敦賀発電所2号炉
敷地の地形，地質・地質構造について
(コメント回答)
補足説明資料2
ボーリングコアの再観察結果(その1)

令和3年6月28日
日本原子力発電株式会社

- 本資料は、ボーリング柱状図作成後のボーリングコアの肉眼による再観察により、破碎部範囲の見直し、節理等の破碎部としていない箇所の説明及び断層岩区分の評価を取りまとめたものである。
- 破碎部の断層岩区分の評価については、狩野・村田(1998)、高木・小林(1916)、林(2000)、中島ほか(2004)及び木村(1981)の知見を参考に、原岩組織の有無、細粒部の連続性・直線性、コアの硬軟等により行った。肉眼観察による断層岩区分について、次頁に示す。
- 本資料には、肉眼観察による断層岩区分の評価でカタクレーサイトと評価した破碎部、薄片観察による断層岩区分を実施していない破碎部を対象に取りまとめている。肉眼観察による断層岩区分の評価が断層ガウジあるいは断層角礫であり、薄片観察による断層岩区分の評価においても変更がない箇所は、薄片観察結果(補足説明資料3)に取りまとめている。
- 本資料では、K断層の連続性評価に関わる10孔について取りまとめており、その他のボーリング孔については、今後提出する。

H27-B-2 深度133.75～133.92m:断層岩区分の評価

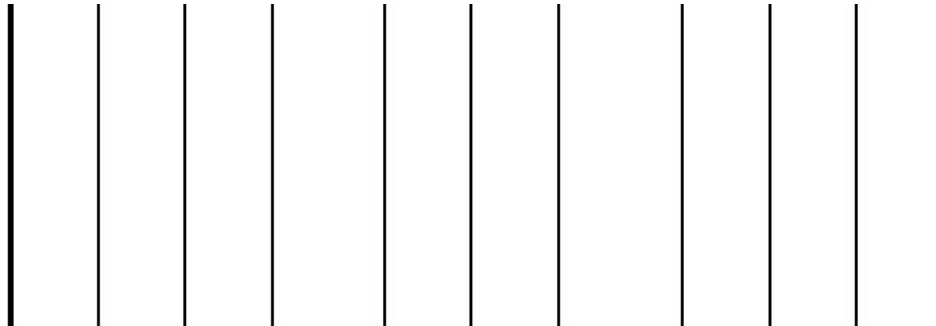
- ・深度133.75mの「軟弱粘土(ガウジ)」と記載の箇所については、幅が狭いため、原岩組織が認められる岩片を主体とし基質も細粒化した岩片からなる組織の有無を把握できなかったが、軟質で、粘土の連続性及び直線性が良いことから断層ガウジであると判断した。
- ・深度133.75～133.80mの「礫質粘土状」と記載の箇所については、本破碎部は粘土質礫状を呈するものである。全体的にやや軟質であるが、含まれる細粒部は網目状に分布し、連続性及び直線性に乏しく、原岩組織が認められる岩片を主体とし基質も細粒化した岩片からなる組織も認められることから変質したカタクレーサイトであると判断した。
- ・深度133.80～133.92mの「粘土混じり岩片状」と記載の箇所については、全体的にやや軟質であるが、含まれる細粒部は網目状に分布し、連続性及び直線性に乏しく、原岩組織が認められる岩片を主体とし基質も細粒化した岩片からなる組織も認められることから変質したカタクレーサイトであると判断した。

H27-B-2 深度137.44～137.60m: 破碎部としていない箇所(1/2)

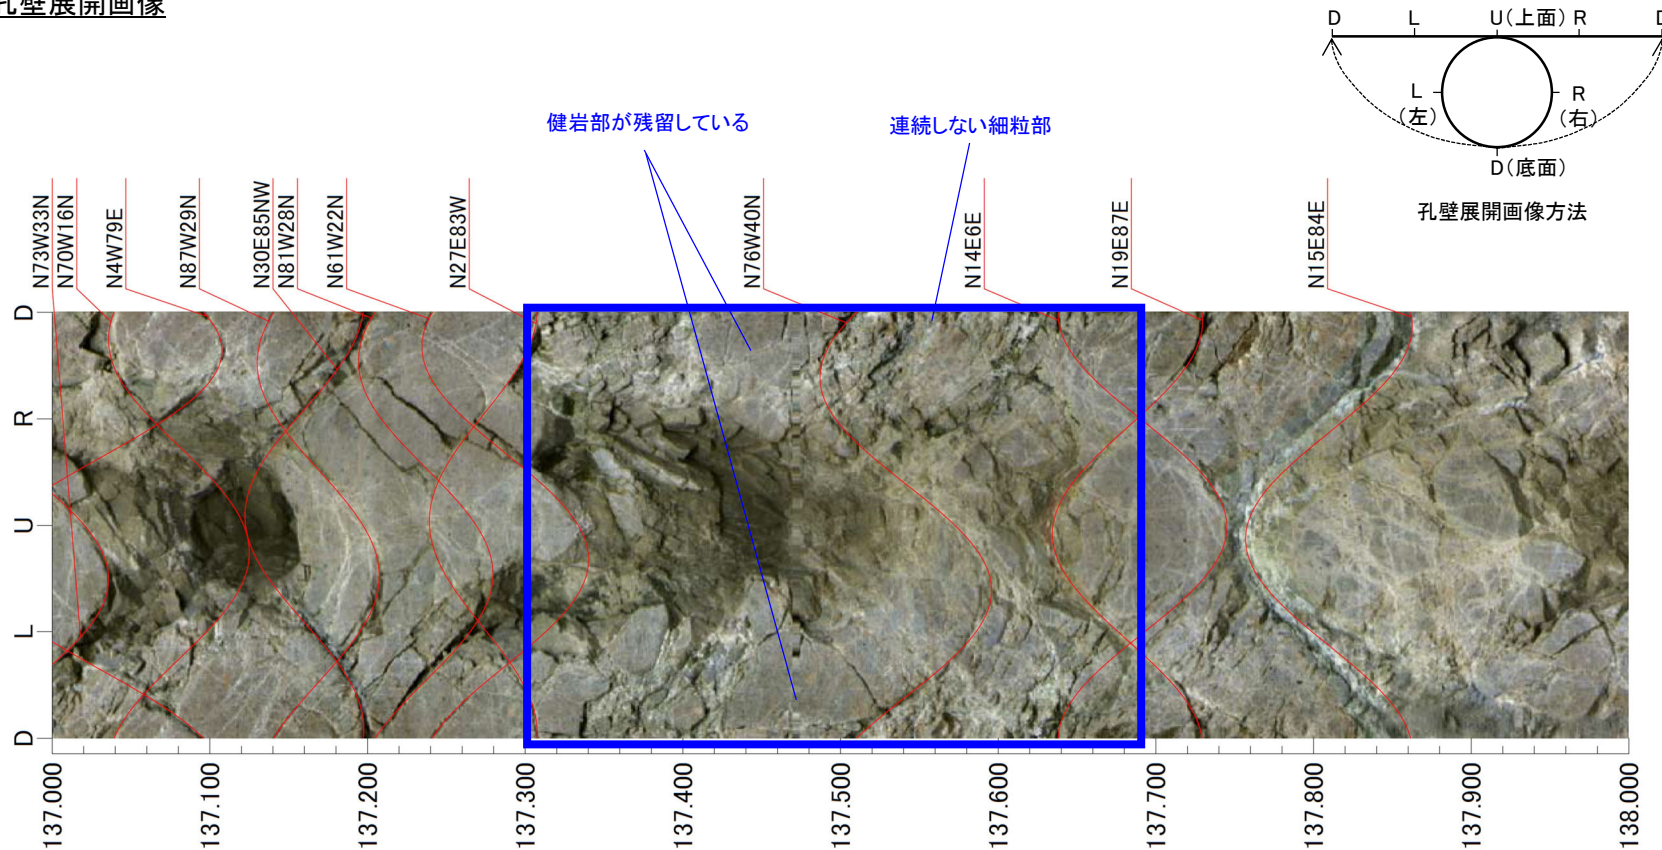
・「137.44～137.53mはφ5～10mm破碎状の細礫主体。137.53～137.60mは締った砂状部も含む。」と記載の箇所については、該当区間のBHTV孔壁展開画像では、割れ目が密集するものの、孔壁の側壁～底面側では健岩部が認められ、また、連続する細粒部を伴わないことから、破碎部ではないと判断した。

H27-B-2 深度138.75m:破碎部としていない箇所

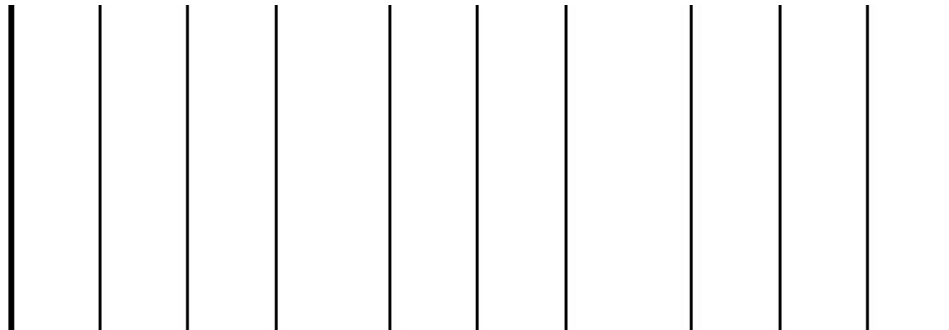
・「138.75m:80° 割れ目に厚さ1mm方解石脈はさむ。この脈は138.67m・38° 割れ目で切られている。」と記載の箇所については、38° 割れ目には細粒部が認められず、割れ目周辺の岩盤には原岩組織が認められ、系統的な割れ目も存在しないことから、破碎部ではないと判断した。

H27-B-2 深度158.00~158.20m, 158.24m: 破碎部としていない箇所(1/2)

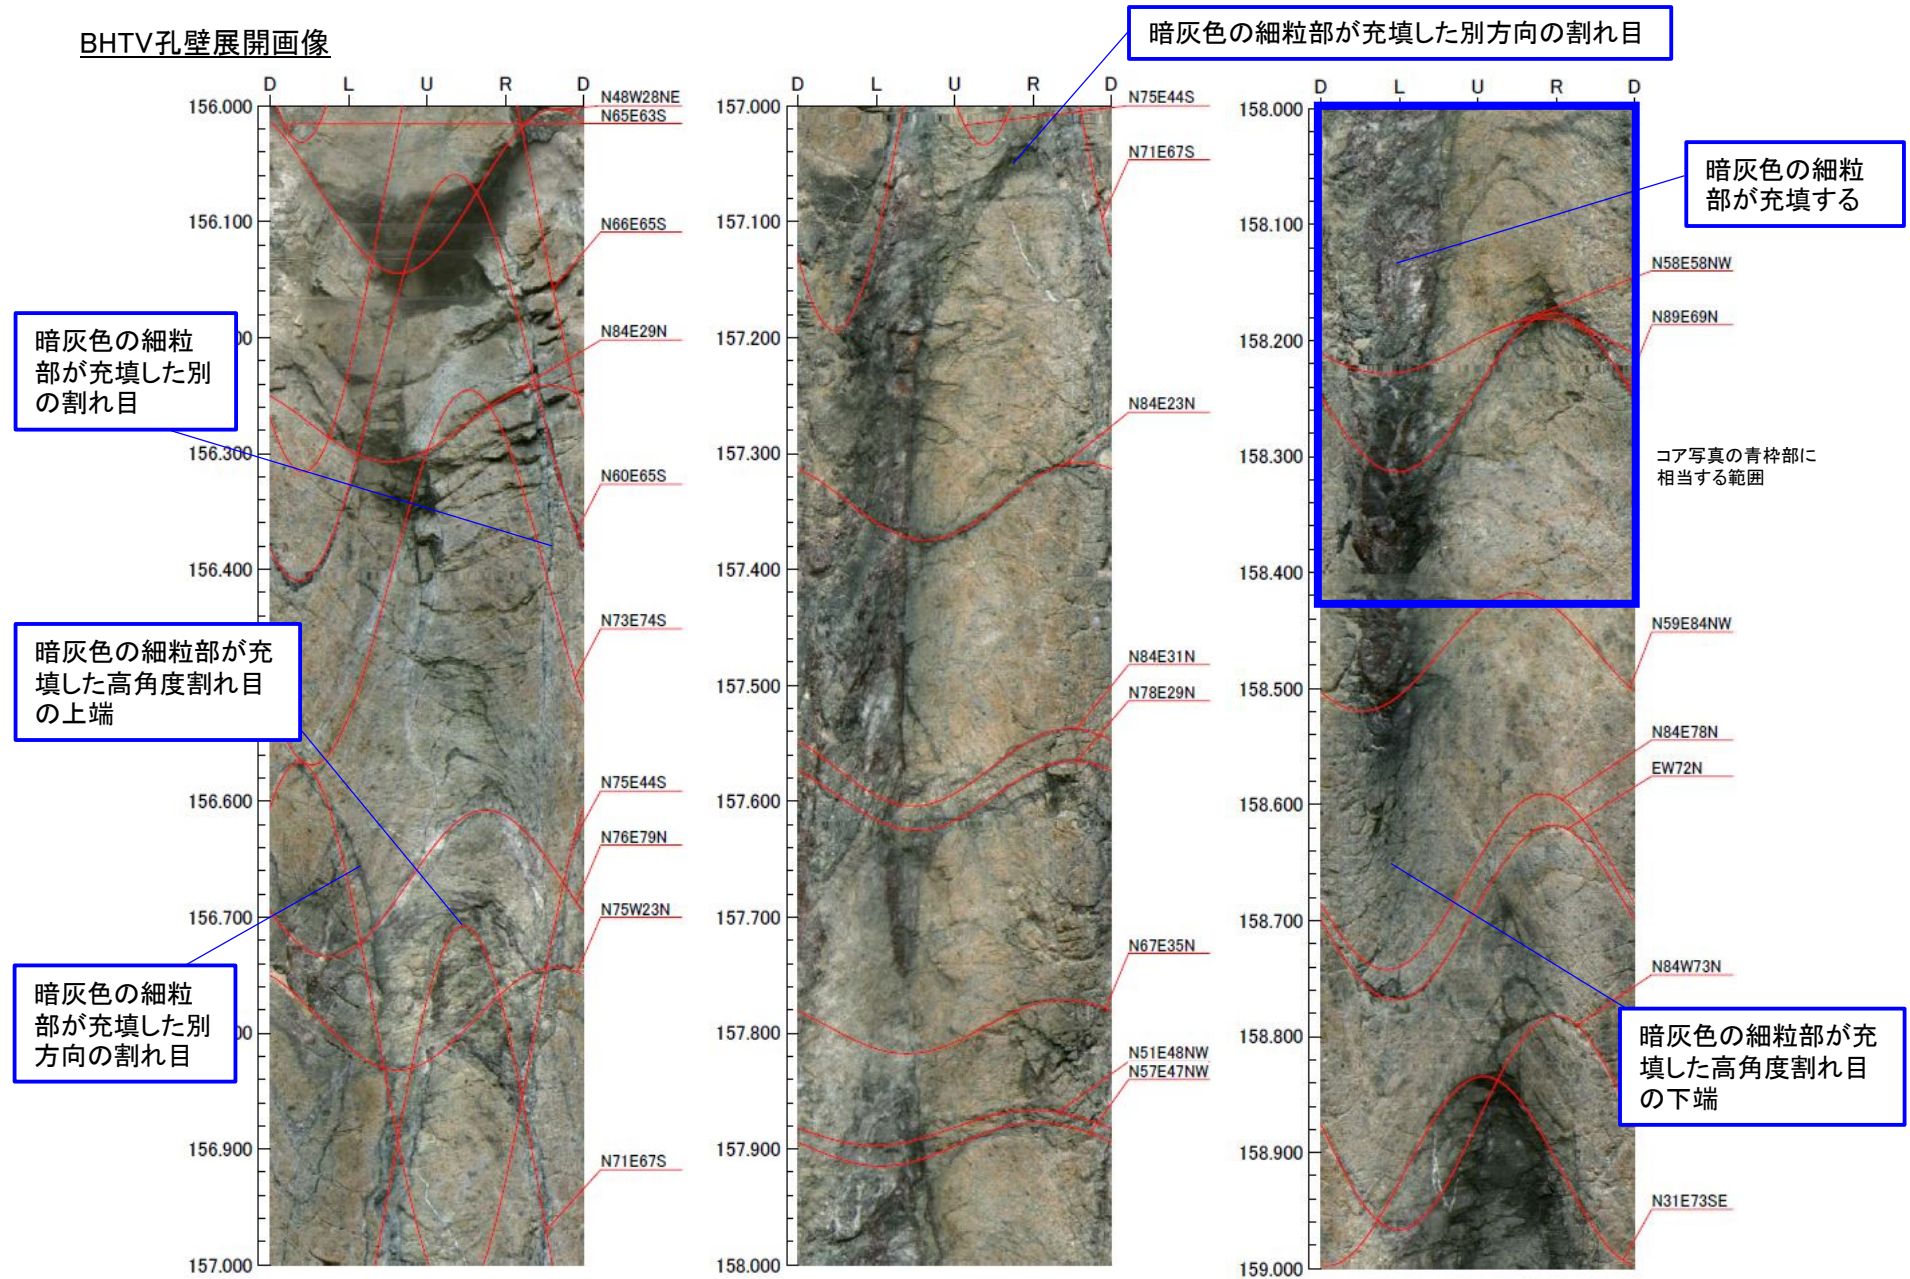
・「158.00~158.20m: ϕ 5~10mm破碎礫状部と固結砂状部からなり砂礫状を呈する。」「下端は158.24mで、下端面には鏡肌と緑泥石粘土フィルムが付着する。」と記載の箇所については、該当区間周辺のBHTV孔壁展開画像では、深度156.60~158.60mの間で様々な方向の割れ目に暗灰色を呈する細粒部が充填している。割れ目周辺の岩盤には原岩組織が認められ、系統的な割れ目も存在しない。また、暗灰色を呈する細粒部を伴う同様な高角度割れ目は、深度156.00~156.50m付近にも認められることから、破碎部ではないと判断した。

H24-B14-2 深度47.37～47.40m:断層岩区分の評価

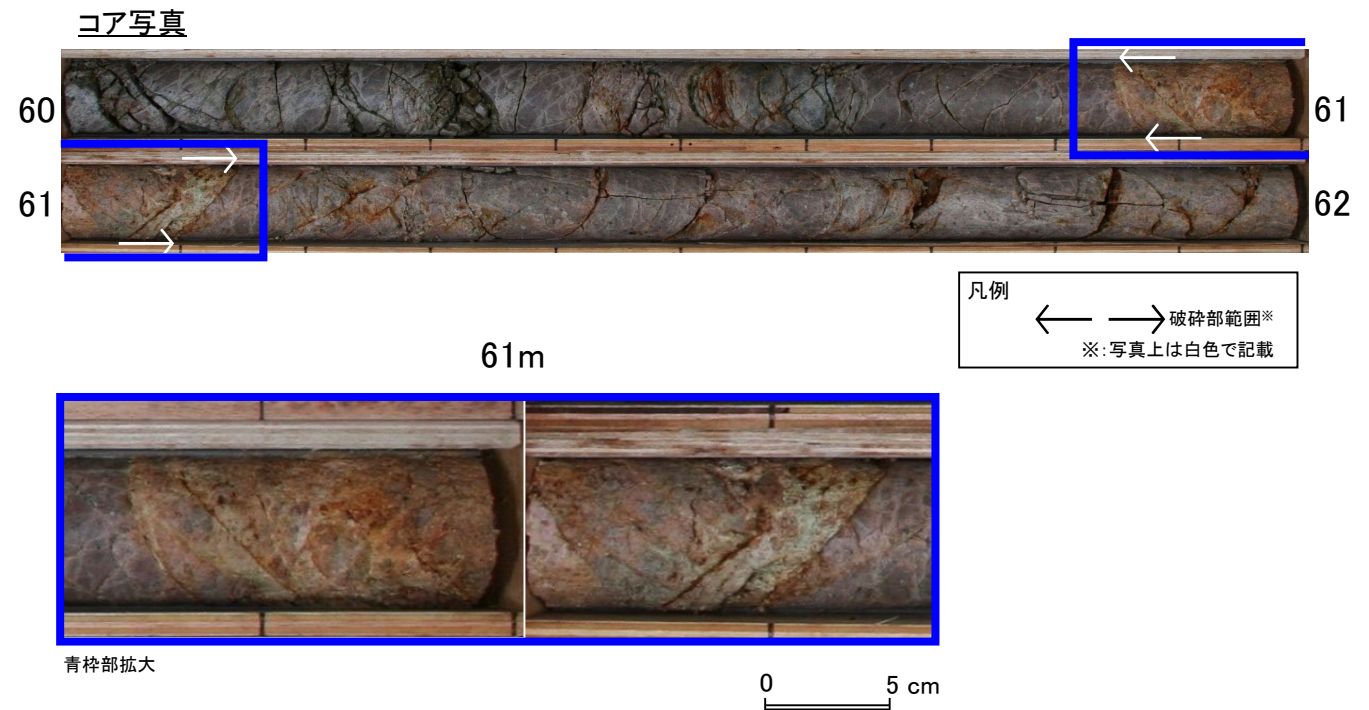
・深度47.37～47.40mの「角礫混り砂状破碎部」と記載の箇所については、粘土混じり礫状を呈し、連続性及び直線性が良い暗灰色の細粒部を挟在するが、全体的に硬質で、原岩組織が認められる岩片を主体とし基質も細粒化した岩片からなる組織が認められることからカタクレーサイトであると判断した。

* 暗灰色の細粒部については、その後、薄片試料による観察を行い、カタクレーサイトの組織の特徴が認められたことから、カタクレーサイトと判断した。(補足説明資料3)
